Fra: Friluftsrådet København <københavn@friluftsradet.dk>
Sendt: 23. oktober 2020 10:41
Til: Joakim Steinsvåg
Emne: Sv: Høring om udkast til afgørelse naturbeskyttelseslovens § 3

Hermed udkast til dispensation fra naturbeskyttelseslovens § 3 til omlæggelse af sø i Urbanplanen, København i høring. Jeg vil gerne have Jeres eventuelle bemærkninger senest mandag 12. oktober.

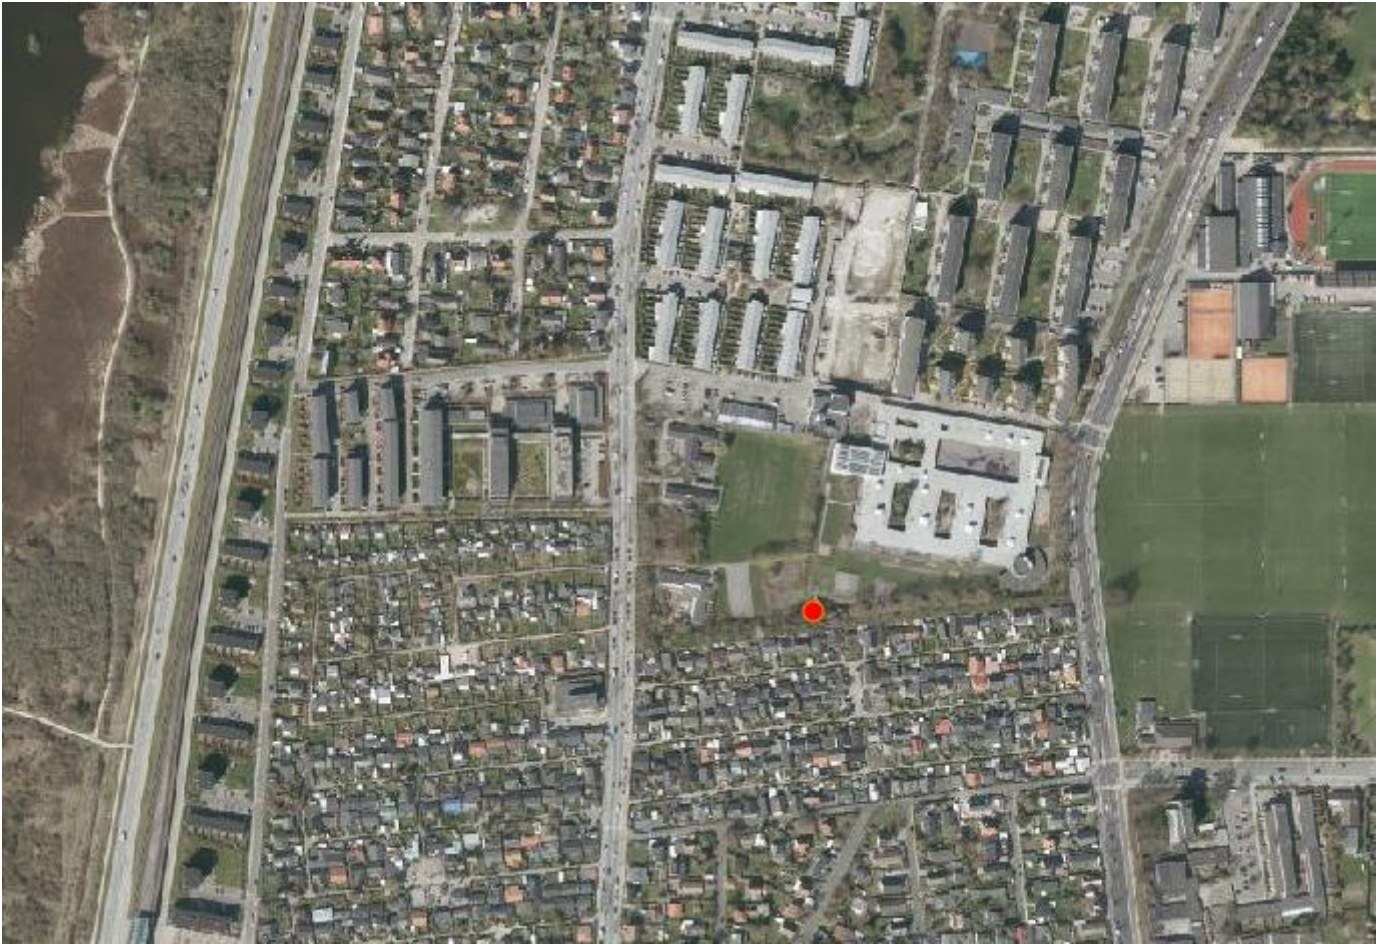
Friluftsrådet København savner en lokaliseringsplan for at kunne orientere sig og forholde sig til volumenen og vandfladernes fysiske udbredelse.

Hermed et luftfoto med søens placering markeret med rød prik. Vedhæftet er tegninger af henholdsvis eksisterende sø og den kommende sø.
